VOLKSWAGENWERK AG
Kundendienst

Technisches Merkblatt

Käfer

vom August 1975

Synchronkörper für 1. und 2. Gang

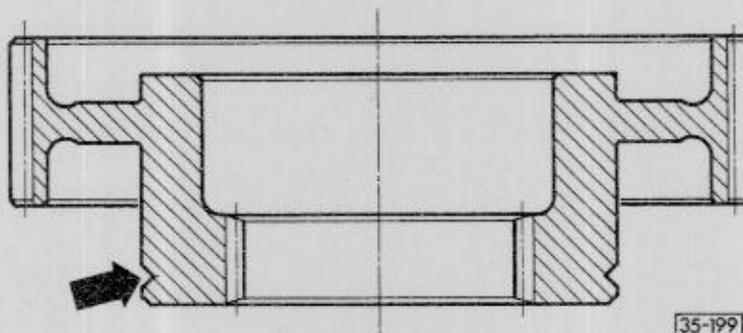
Die Einstellscheibe zwischen Rundmutter und Synchronkörper entfällt.
Dafür wird die Nabe des Synchronkörpers für den 1. und 2. Gang geringfügig verbreitert.

Als Kennzeichnung erhält der neue Synchronkörper - ET-Nr. 113 311 243 C - eine zusätzliche Rille (Pfeil).

Wird in Getriebe bis Juli 1975 der neue Synchronkörper eingebaut, ist die Einstellscheibe zwischen Rundmutter und Synchronkörper herauszunehmen.

Die bisher nötige Einstellung ist damit nicht mehr erforderlich.

1- Saugrohr mit doppelter Vorwärmleitung

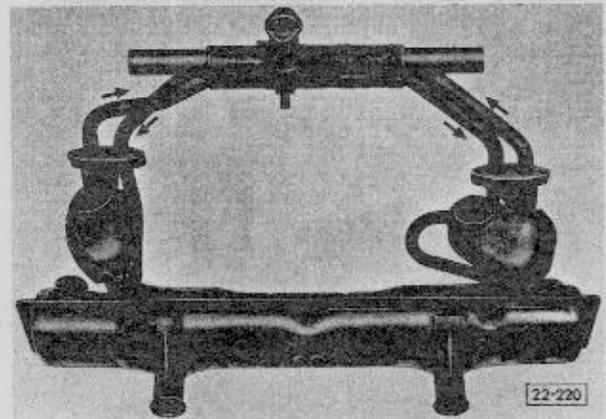
Zur Verbesserung der Saugrohr-Vorwärmung hat der Motor eine zweite Vorwärmleitung erhalten. Das heiße Abgas wird in den beiden Leitungen entgegengesetzt hindurchgeführt (siehe Abb.).

Der Auspufftopf hat entsprechend dem neuen Saugrohr vergrößerte Anschlußflansche erhalten.

A- Steuerung der Einspritzmenge

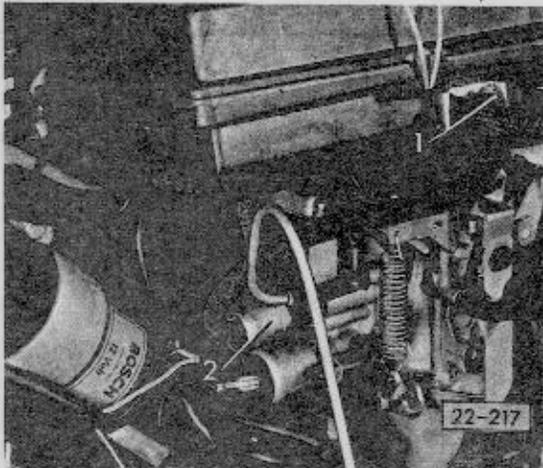
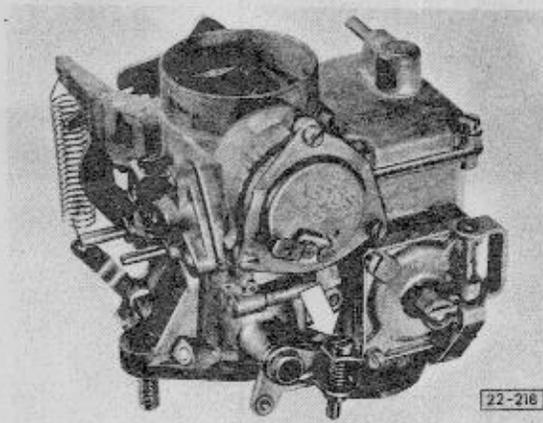
Die Einspritzmenge der Beschleunigungspumpe wird in Abhängigkeit von der Ansauglufttemperatur gesteuert. Die Einspritzmenge beträgt bei Temperaturen

Zur Steuerung dienen ein Temperaturschalter (1) im Luftfilter und ein Regelventil (2) im Vergaser.

Bei Temperaturen unter ca. $+21^{\circ}\text{C}$ gelangt Unterdruck über den Temperaturschalter zum Regelventil und verschleißt eine Rücklaufbohrung, so daß die volle Kraftstoffmenge eingespritzt wird (große Menge).

Über ca. $+29^{\circ}\text{C}$ gelangt kein Unterdruck zum Regelventil, die Rücklaufbohrung ist geöffnet und ein Teil der angesaugten Kraftstoffmenge fließt beim Beschleunigungsvorgang in die Schwimmerkammer zurück (kleine Menge).

B- Schließdämpfer

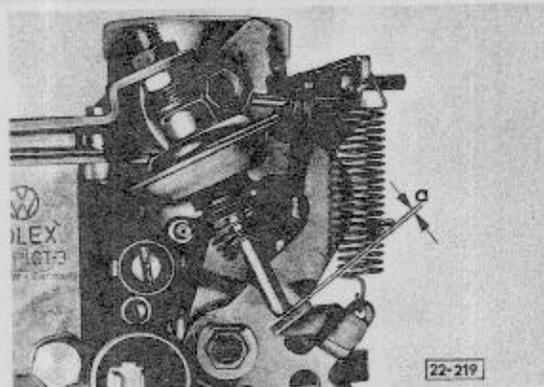
Fahrzeuge mit Schaltgetriebe erhalten Vergaser mit Schließdämpfer. Der Schließdämpfer ist so einzustellen, daß zwischen dem Mitnehmerhebel und dem vollständig hineingedrückten Stößel ein Spalt von $a = 1$ mm gewährleistet ist.

Rillenkugellager für Antriebswelle

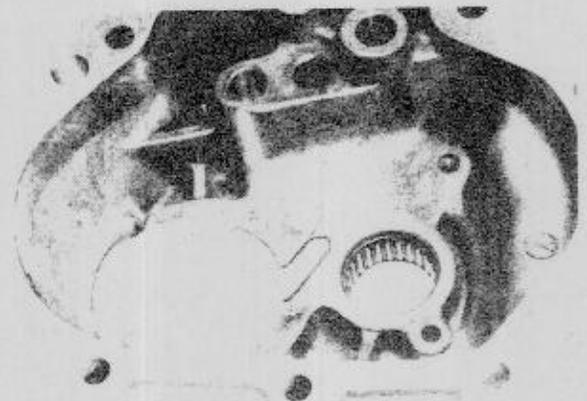
Am Rillenkugellager für Antriebswelle wurde der Bund am Innenlauftring um das Maß der Anlaufscheibe für 4. Gang verbreitert. Dadurch entfällt die bisherige Anlaufscheibe für den 4. Gang auf der Antriebswelle. Gleichzeitig erhält das Lagerschild eine Ölnut (Pfeil), die eine bessere Schmierung des Rillenkugellagers ermöglicht.

Rillenkugellager mit Bund (Pfeil)

Lagerschild mit Ölnut (Pfeil)

Das neue Rillenkugellager mit breiterem Bund - ET-Nr. 091 311 123 - darf nicht mit dem bisherigen Lagerschild (ohne Ölnut) verbaut werden.

Das Rillenkugellager und die Anlaufscheibe der bisherigen Ausführung stehen auch weiterhin als Ersatzteile zur Verfügung. Sie können auch mit dem neuen Lagerschild gepaart werden.

Änderungen am Vergaser

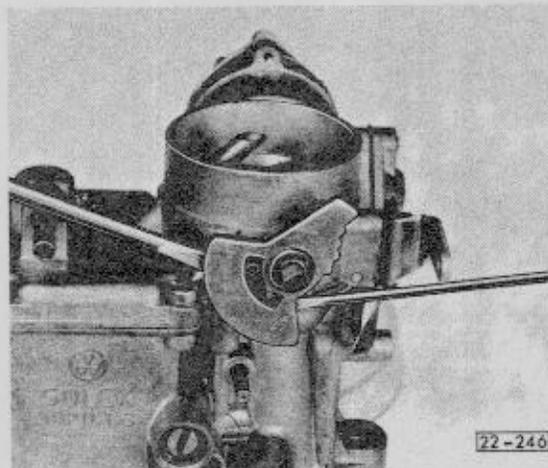
Ab Motor-Nummer D 1 353 615 setzt eine geänderte Stufenscheibe ein (eine Stufe fehlt).

- Kennzeichnung: Blauer Punkt auf dem Startautomatik-Gehäuse. -

Die geänderte Stufenscheibe verhindert, daß der Motor während des Warmlaufens stehen bleibt.

Wird an bisher gefertigten Fahrzeugen im Motornummernbereich von D 1 347 150 bis D 1 353 614 Stehenbleiben des Motors nach dem Starten beanstandet, ist die geänderte Stufenscheibe nachträglich einzubauen und die Startautomatik ca. 3 mm mehr vorzuspannen.

Hauptbremszylinder der Fa. Teves

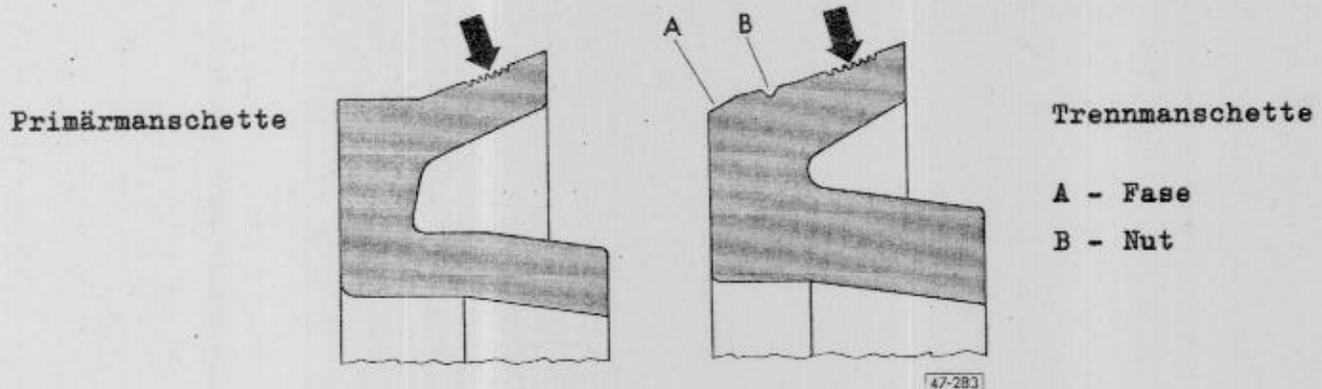
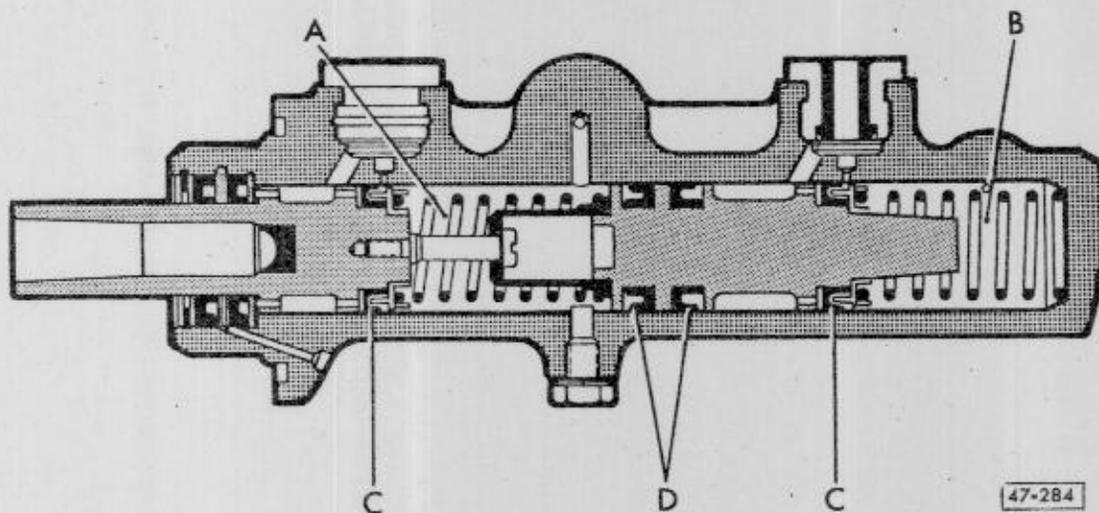
Die Primärmanschetten und die Trennmanschetten in den Hauptbremszylindern der Fa. Teves werden jetzt auf der Oberseite der Manschettenlippen mit Rillen versehen (Pfeile). Die Manschetten haben dadurch bessere Gleiteigenschaften.

Außerdem wurde die Kennzeichnung der Trennmanschetten geändert. Der bisher aufgebrachte Silberstreifen ist entfallen, dafür ist jetzt eine Nut und eine Fase angebracht.

Die neuen Manschetten mit Rillen können anstelle der bisherigen eingebaut werden. Auf keinen Fall dürfen die Primärmanschetten mit den Trennmanschetten verwechselt werden. Die folgende Abbildung zeigt die Anordnung der Manschetten im Hauptbremszylinder.

A - Rückwärtsgang

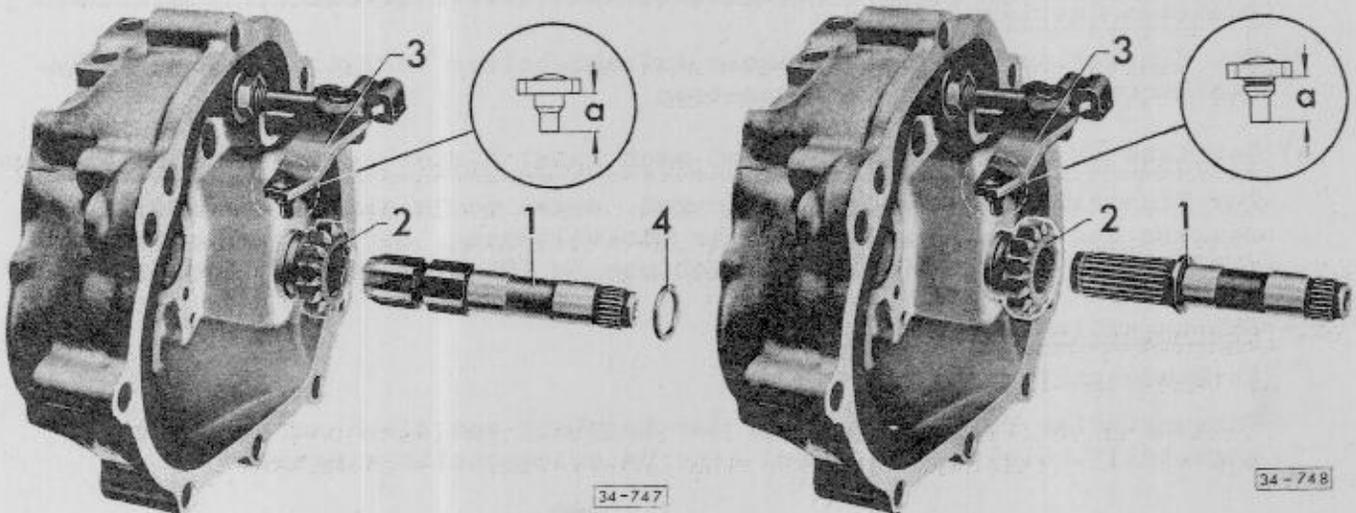
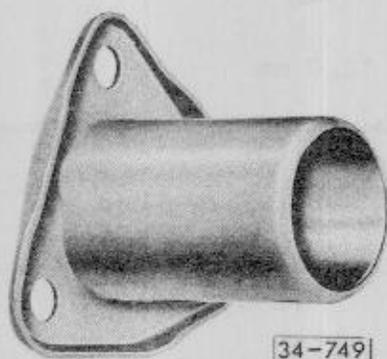
Die Keilnutenverzahnung von Rücklaufwelle und Schaltrad für Rückwärtsgang wird durch eine Steckverzahnung ersetzt. Der Umkehrhebel erhält einen 1,5 mm längeren Zapfen.

bisher

neu

$a = 10,5 \text{ mm}$

$a = 12,0 \text{ mm}$

- a) Getriebe vor Februar 1972 - bis Aggr.-Nr. 4 428 869 -
Einbau der neuen Rücklaufwelle ist nicht möglich.
- b) Getriebe von Februar 1972 - Aggr.-Nr. 4 428 870 - bis Juni 1972

- Aggr.-Nr. 4 789 962 -
Einbau der neuen Rücklaufwelle wie unter Punkt c beschrieben möglich, zusätzlich Führung für Umkehrhebel 113 311 585 A und Stützscheibe 113 311 593 mitverwenden und Stütze für Umkehrhebel auf das Maß $43,4 \pm 0,4$ mm einstellen.

- c) Getriebe von Juli 1972 - Aggr.-Nr. 4 789 963 bis Baudatum 09 03 7
Beim Einbau der neuen Rücklaufwelle Ersatzteile-Nr. 091 311 515 müssen der neue Umkehrhebel 113 311 581 F und das neue Schaltrad für den Rückwärtsgang 091 311 531 mitverwendet werden. Anlaufscheibe nicht mehr einbauen.

B - Führungshülse für Ausrücklager

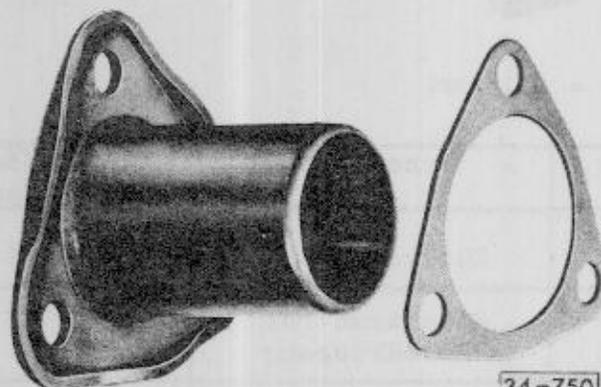
Führungshülse für Ausrücklager der Kupplung von Blech auf Kunststoff umgestellt. Gleichzeitig wird eine Unterlegscheibe eingebaut.

Bisher: Blech-Führungshülse.
Mit MoS₂-Schmierfett fetten.

Neu: Kunststoff-Führungshülse
Nicht fetten!

Beim Einbau der Kunststoff-Führungshülse - Ersatzteile-Nr. 113 141 181 B - muß die Unterlegscheibe - 113 141 176 - mit verwendet werden.

Neue Standlichtfassung

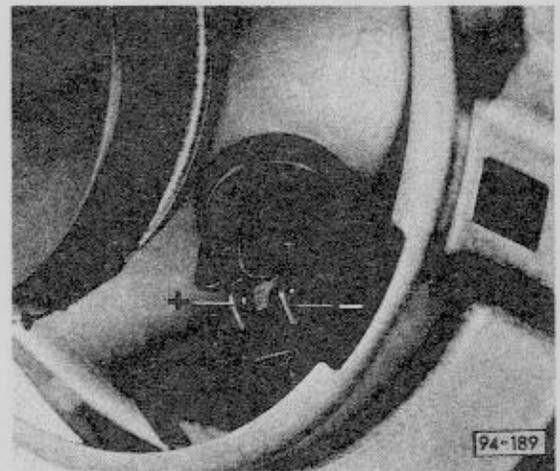
Zur Beseitigung der Beanstandung "Wassereintritt an der Standlichtfassung" erhalten die Scheinwerfer eine neue Standlichtfassung.

Die neue Standlichtfassung hat einen Anschluß für einen kodierten Stecker. Beim Anschluß von Einzelleitungen ist unbedingt die Polarität der Anschlußstecker (Abb.) zu beachten.

Die neue Standlichtfassung kann nicht in Scheinwerfer bisheriger Fertigung eingebaut werden.

Änderungen am Vergaser

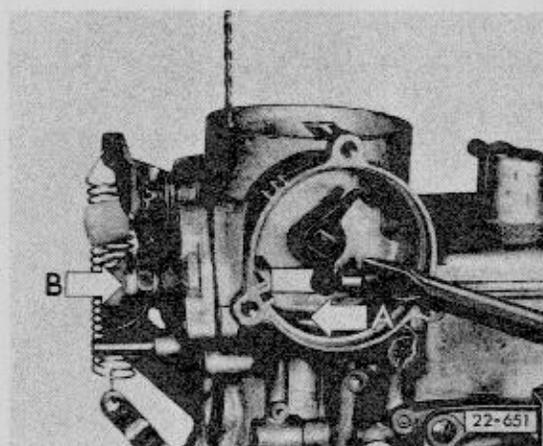
Der 1,2 l-Motor erhält einen Vergaser mit einstellbarem Luftklappenspaltmaß.

Änderungszustand VW 525 - 3 (geändert)

Luftklappenspaltmaß = $2,0 \pm 0,2$ mm

Wird an bisher gefertigten Fahrzeugen das Startverhalten bzw. das Leerlaufverhalten während der Warmlaufphase beanstandet, kann der Deckel - 113 129 227 A - mit Einstellmöglichkeit für das Luftklappenspaltmaß nachträglich eingebaut werden.
